放射性物質分析・研究施設第1棟 RI使用施設の申請について

2020年8月20日

東京電力ホールディングス株式会社
国立研究開発法人日本原子力研究開発機構

図 JAEA大熊分析・研究センター概要図

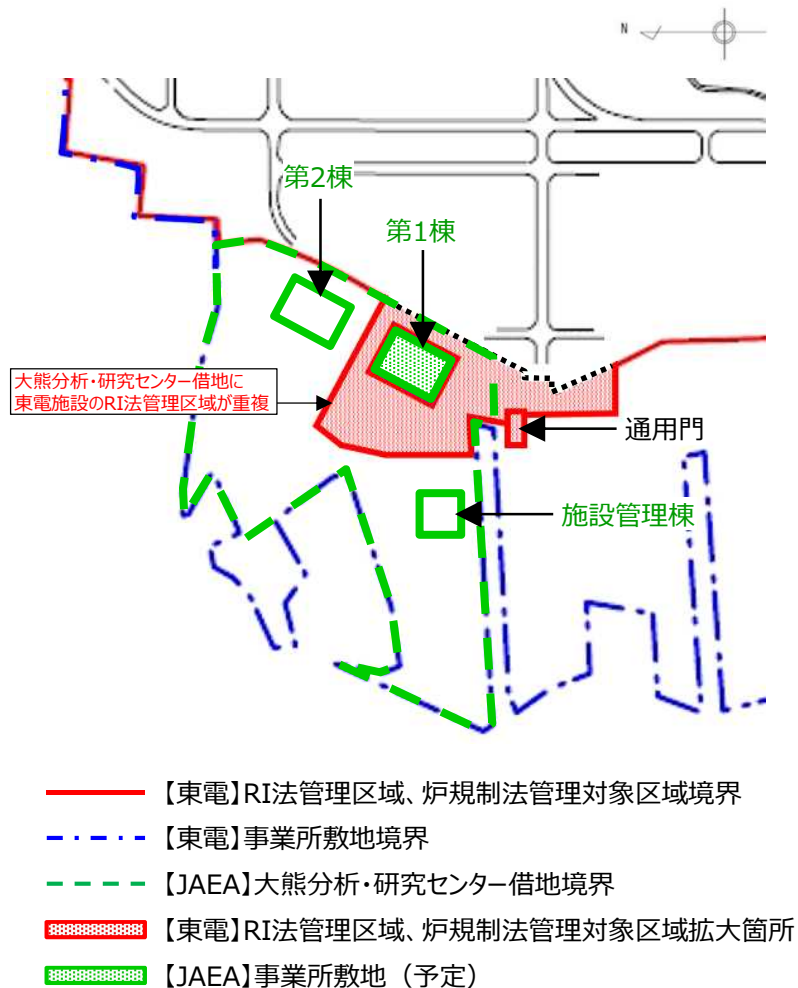
①許可を取るべき事業所の設定については、RI法における事業所境界の評価を考慮して決まるものではなく、一般論として、物理的要因（敷地）及び管理的要因（組織や管理体制）で決まるものであると考える。今後、大熊分析・研究センターでは第2棟の建設も予定されており、これもRI法規制の対象となる可能性もあるところ、どの範囲を事業所として設定した上で、第1棟の外壁を事業所境界としたのか説明すること。

A. RI申請上のJAEA施設と東電施設の境界を明確にするため、第1棟の事業所境界は第1棟の外壁とする。なお、第2棟も個別の事業所として申請する予定である。（P4～6）

第1棟の事業所境界は、第1棟の外壁とする。
なお、第2棟も個別の事業所としてRI申請を行う。

JAEA施設と東電施設の境界を明確にするため。
